RYSUNEK ZAMIENNY
OPRACOWANY NA KSEROKOPII
RYSUNKU AUTORSKIEGO

OBIEKT	SKOŁA PODSTAWOWA o 9 PN
LOKALIZACJA	W KRAJOWIE
FAZA	ADAPTACJA PROJEKTU TYPOWEGO
PRZEMOT	RYTU
PROJEKTANT	INST SANITARNE
SPRAWDZĄCY	INST SANITARNE

SKOŁA PODSTAWOWA o 9 PN
 PIĘTRO
 RZUT PIĘTRA - RYS. ZAMIENNY
 SKALA 1:50

ARK NR 5/15

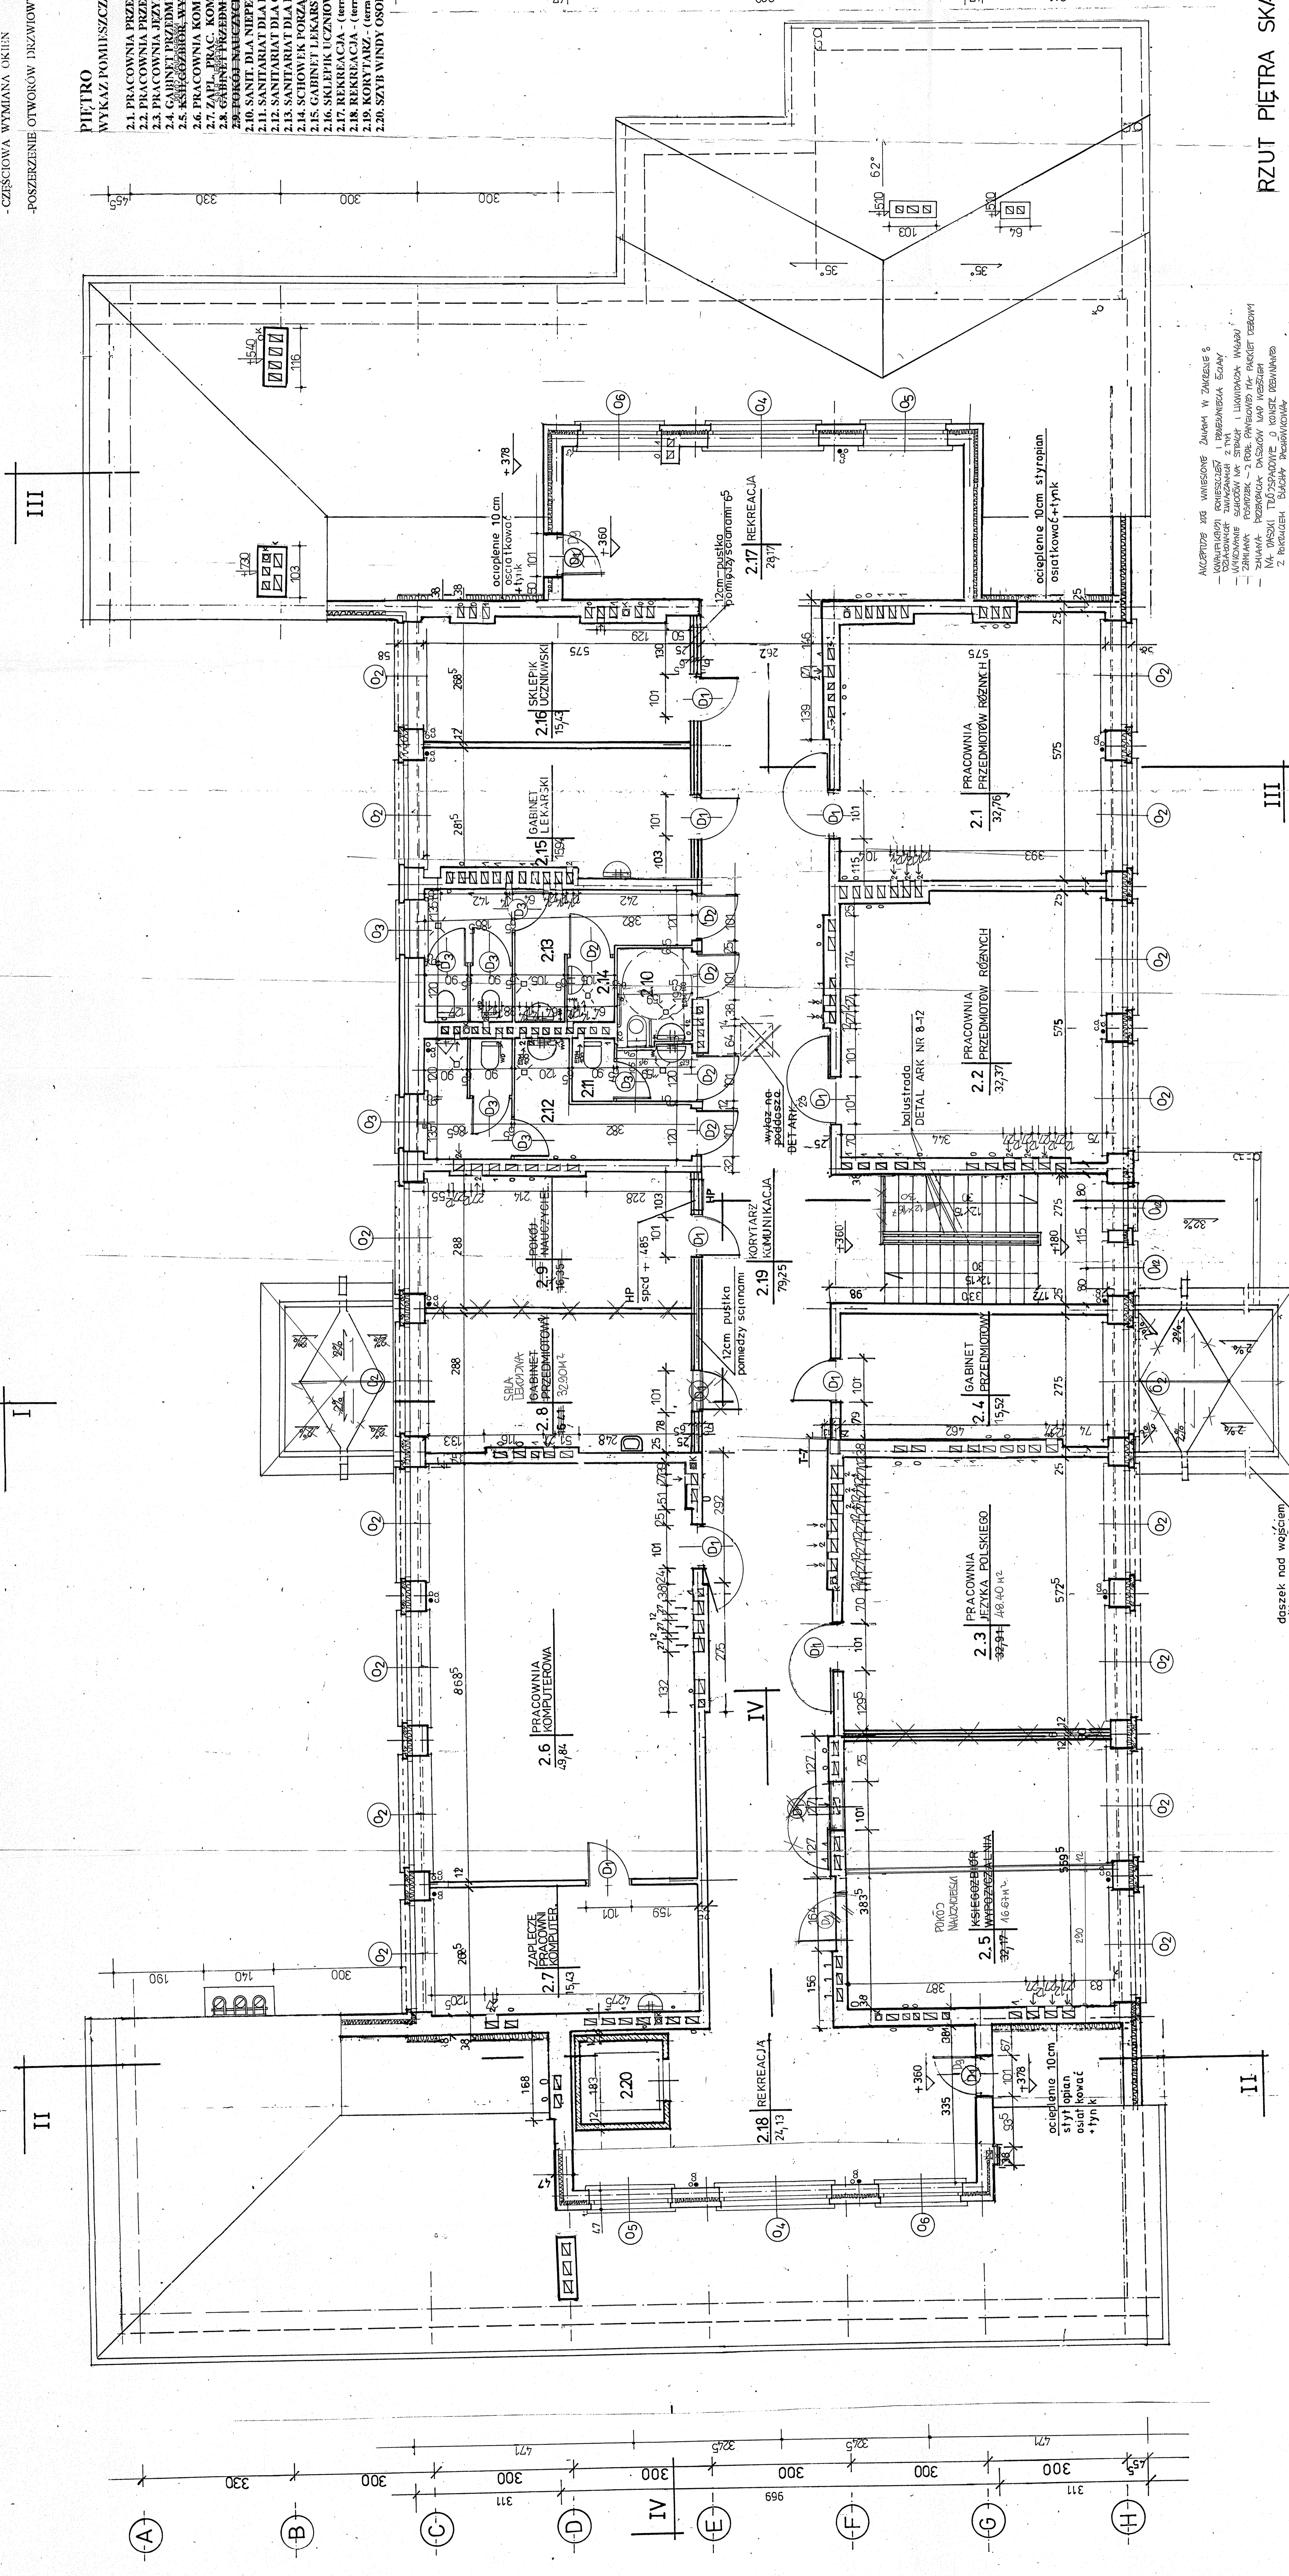
NANIESIENO ZMIANY:

- CZĘŚCIOWA ZMIANA UKŁADU KOMINÓW WENTYLACYJNYCH
- ZMIANY W UKŁADZIE ŚCIAN DZIAŁAWYCH SANITARIARÓW
- ISYTYLOWANIE PRACOWNI KOMPUTEROWEJ W MIEJSCU PRACOWNI BIOLOGICZNO-CHEMICZALN
- CZĘŚCIOWA WYMIANA OKIEN
- POSZERZENIE OTWORÓW DRZWIOWYCH
